改善対策届出一覧表

改善対策届出日：令和6年6月11日

改善箇所説明図

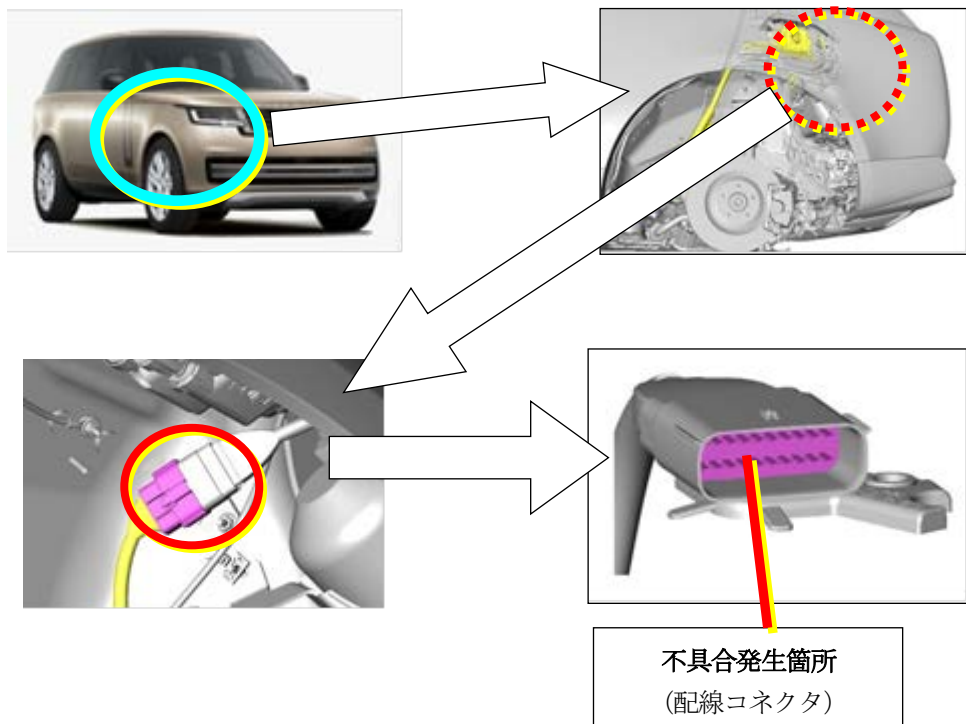
改善対策届出番号	694	改善対策開始日	令和6年6月12日
届出者の氏名又は名称	ジャガー・ランドローバー・ジャパン株式会社 問い合わせ先：ランドローバーお客様相談室 0120-922-992		
不具合状態にあると認める構造、装置又は性能の状況及びその原因	プラグインハイブリッド車両の充電コネクタにおいて、作業指示が不適切なためコネクタ内の温度センサーの配線が正しく配策されていない。そのため、温度センサーが温度を感知することができず、充電コネクタの温度が上昇し、その状態で充電コネクタに触れると火傷するおそれがある。		
改善措置の内容	全車両、配線コネクタ内における電気配線を適切に配策する。
